INFORME TÉCNICO
SCMCH-006-2025

David, 13 de febrero de 2025
NOTA-DRCH-AC-0378-02-2025

CONSTRUCCIÓN DE ATRACADERO EN LA ISLA SILVA DE AFUERA

**Respuesta a Solicitud de Información Aclaratoria relativa al proyecto
Construcción de Atracadero en la Isla Silva de Afuera.**

Foto 2

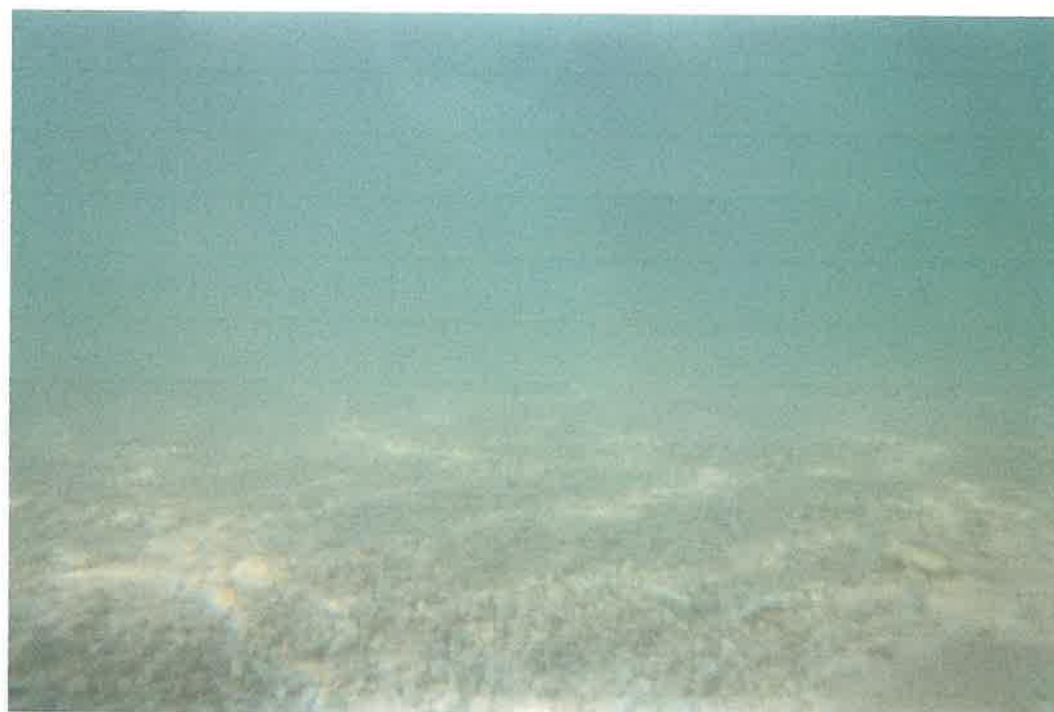
- a. Caracterizar el arrecife coralino.
- b. Indicar la distancia a la que se encontrará el atracadero y el arrecife coralino.
- c. Verificar si dentro del polígono del proyecto existen pequeños parches de coral.
- d. Describir, el fondo marino, aunado a ello incluir fotografías y detallar la metodología utilizada.
- e. Presentar ruta de embarcaciones para llegar y salir de la isla, sin que se afecte el arrecife coralino.
- f. Georeferenciar el arrecife de coral y presentar kmz de la ubicación de los corales y el polígono del proyecto.

Respuesta d. Describir el fondo marino. El fondo del mar dentro del polígono del proyecto presenta una capa delgada arena sentada sobre una capa de piedras. Para lograr una representación lo más acertada del área que ocupará el atracadero se recorrió el fondo del mar manteniendo el alineamiento propuesto para el atracadero, llegando hasta el punto final del futuro atracadero. Manteniendo el alineamiento del atracadero, se recorrió una zona de, aproximadamente, 20 ancho a ambos lados del alineamiento. Es decir que se cubrió una zona de 40 metros de ancho. Adicionalmente, se tomaron fotos submarinas (Ver Fotos 2 a 8, en las cuales se refleja el fondo arenoso de la zona y la ausencia de corales.

Vista del fondo marino en el área propuesta para la construcción del atracadero
